改善箇所説明図

可変バルブ タイミング
システム調整ユニット
(キャップ側)

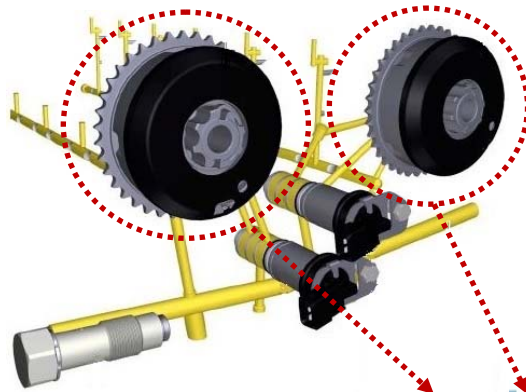
インテーク側及びエキゾースト側の可変バルブ タイミング システムの調整ユニットにおいて、ボルトの強度が不足しているため、当該ボルトが破損することがある。そのため、システムが適切に作動せず、エンジン警告灯が点灯しエンジン不調となり、最悪の場合、走行中にエンジンが停止するおそれがある。

全車両、当該ボルトを対策品に交換する。また、当該ボルトに緩みや破損がある場合は、対策品のボルトを組み込んだ新品の調整ユニットに交換する。
